第一牧志公設市場再整備事業 かわら版 第2号

「第2回作業部会」を開催しました。(日時:10月25日(水)20時～ 場所:なは商人塾)

○仮設市場の平面計画 (案)

左図:仮設市場 斜め型配置案 1階平面図
上図:仮設市場 斜め型配置案 2階平面図

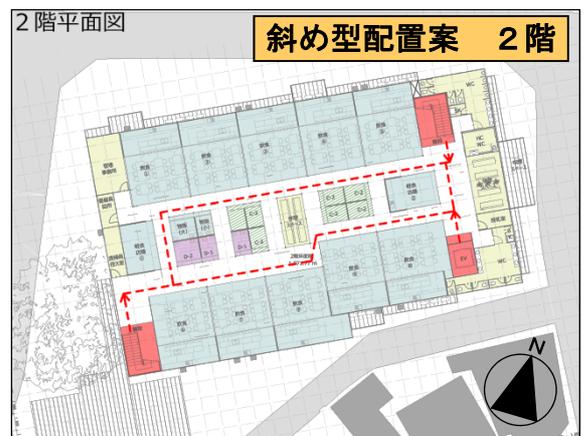
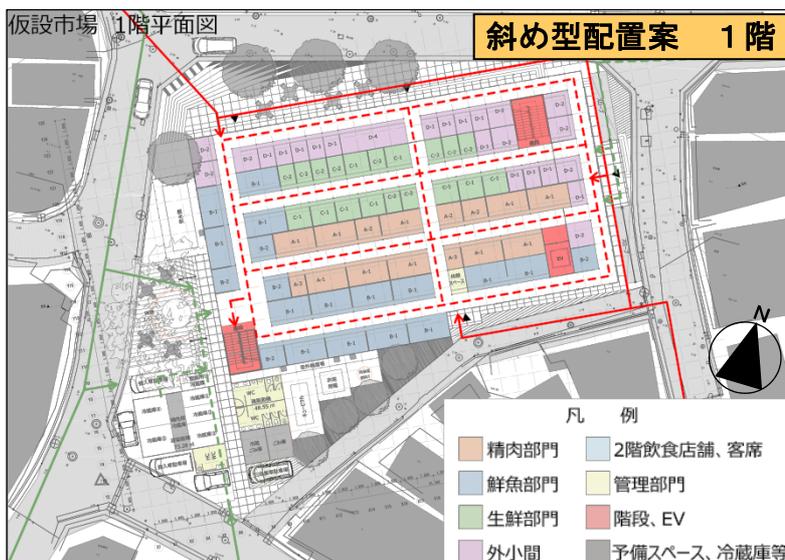
- ・敷地の制約で建物の配置が難しい状況で、ガジュマルを残す必要があるのか。にぎわい広場周辺の皆様からの保存要望もあるので残したいと考えている。
- ・敷地南西側の搬入車両用駐車スペース近くに保育園があるため、搬入車両の出入りが多くなると危険だと思う。近隣に駐車場があるので、駐車スペースは必要ないのではないかな。搬入車両スペースは必要であることから、安全や渋滞に配慮する必要がある。
- ・搬入車両用駐車スペースを設ける場合は、利用可能業者の限定や観光客等が駐車しないよう、適切な管理の対策が必要だと思う。
- ・1階トイレは仮設市場に来た人以外も使えるので管理の負担が大きいのではないかな。1階トイレは、公衆トイレとして市が管理を行う。
- ・1階にも喫煙スペースが必要ではないかな。現市場では1階の店舗前で喫煙する人がいて迷惑している。1階の喫煙スペースの設置は、今後必要性の有無を検討していく。

- ・生鮮部門は水を使う店と使わない店で部門内の区分けが必要と思う。
- ・鮮魚部門や外小間部門は名義ごとではなく、営業実態に合わせて、店ごとの部門内の配置を検討した方がよいのではないかな。
- ・正月等の特定の時期に行列ができる店などは、周辺店舗に影響が及ばないような配置の配慮が必要ではないかな。

- ・仮設市場では外小間部門の店舗が室内になり、空調代を支払う必要が生じるので、どのくらいの費用がかかるのか概算を示してほしい。現在の市場の生鮮部門の平米（㎡）あたりの空調費の概算を事例として紹介する。
- ・店舗単位でシャッターをつけることができないのであれば、盗難防止のためにネットで囲うことができるようにする等、配慮してほしい。
